【参考資料 3】

第11回静岡県中央新幹線環境保全連絡会議地質構造・水資源部会専門部会における貴社説明に対する意見

「第10回静岡県中央新幹線環境保全連絡会議地質構造・水資源部会専門部会における貴社説明に対する意見」に対するJR東海の回答と専門部会委員及び県の意見

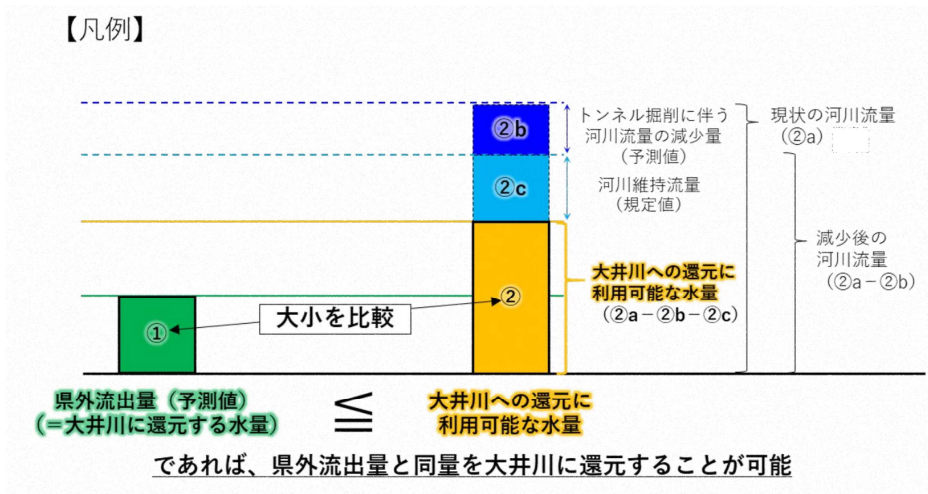
しかし、貴社が平成31年3月13日第2回地質構造・水資源専門部会において、静岡県内で実施する高速長尺先進ボーリングの管理値設定根拠を説明する際に使用したトンネル湧水量計算式によれば、高速長尺先進ボーリングによる湧水量は、先進坑の湧水量の約63%となります。

仮に、流出期間を10ヶ月とすると、高速長尺先進ボーリングによる流出量は、約212万m³と試算されます。(削孔断面積は先進坑の0.03~0.3%)【別添2参照】

これらのことから、削孔断面積が小さい場合であっても、高速長尺先進ボーリングによる湧水量が、口径の小ささから想起されるような少量になるとは限りません。削孔断面積に言及する際には、断面積と湧水量との関係を正確に理解できるように、適切に説明していただくようお願いいたします。

※ 第 11 回静岡県地質構造・水資源専門部会資料 1 (別紙 2) 図 1-1 に県追記

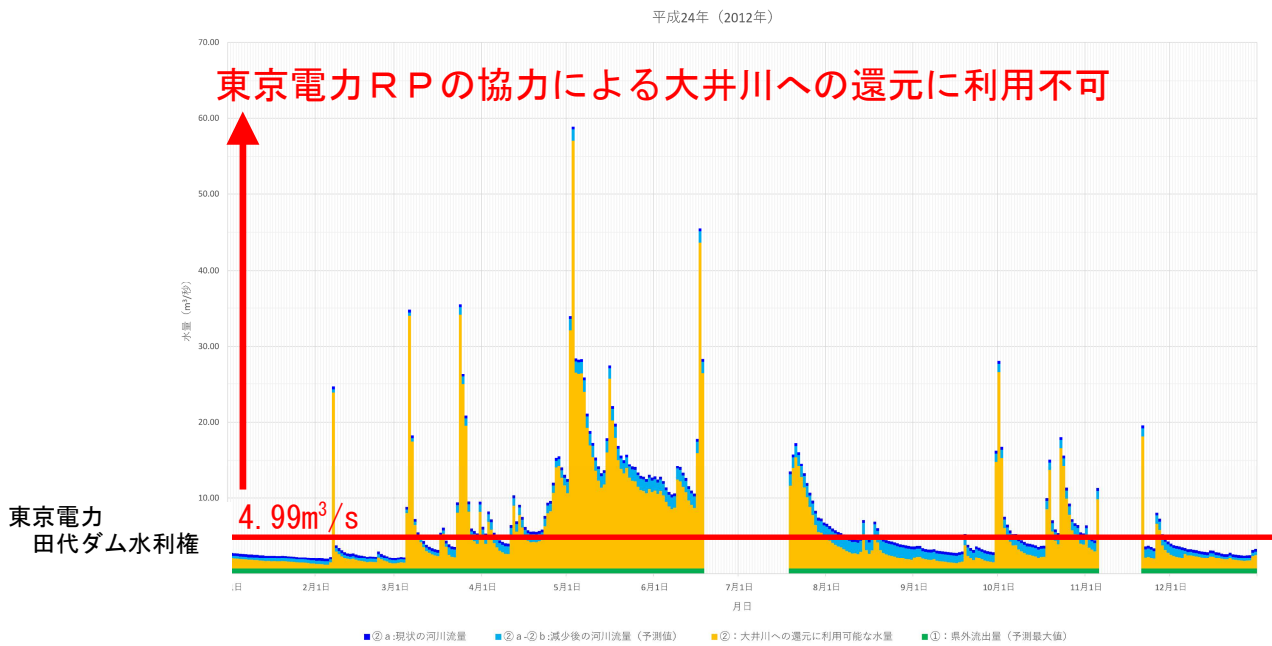
貴社は、例えば第11回専門部会資料1（別紙2）図1-1【別添1参照】のように、「大井川への還元を利用可能な水量（以下、「還元可能水量」という。）」として、河川流量－（トンネル掘削に伴う河川流量の減少量（予測値）＋河川維持流量（規定値））のすべてを使えるかのように説明しています。

しかし、実際は、還元可能水量は、東京電力R Pの水利権量 $4.99\text{m}^3/\text{s}$ の範囲内であることが必要です。この制約条件を考慮すると、別添1下図のように、赤線以下の部分が還元可能水量であると考えます。

つきましては、上記の理解が正しいと考えるのであれば、上記の趣旨が明確に読み取れるよう資料を修正してください。

湧水量の試算

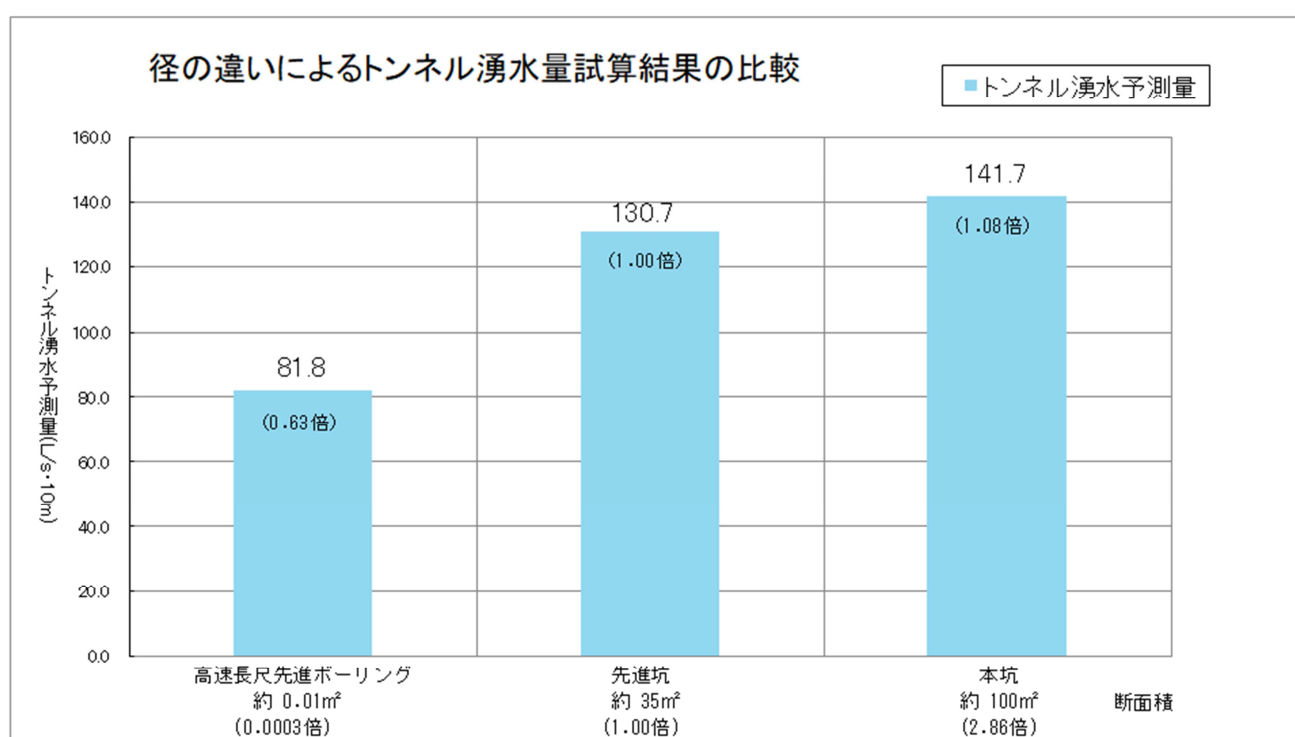
$Q = 2 \pi K \times H / \ln(4 H / d)$: 第 2 回専門部会において、J R 東海が湧水量の管理値 $50L/s \cdot 10m$ を設定した際に使用した計算式、透水係数及び水頭差を使用。

高速長尺先進ボーリングによる流出量は約 212 万 m³ に達するおそれがある。

$$0.0818m^3/s \times 86,400 \text{ 秒} \times 30 \text{ 日} \times 10 \text{ 月} = 2,120,256 \text{ m}^3$$
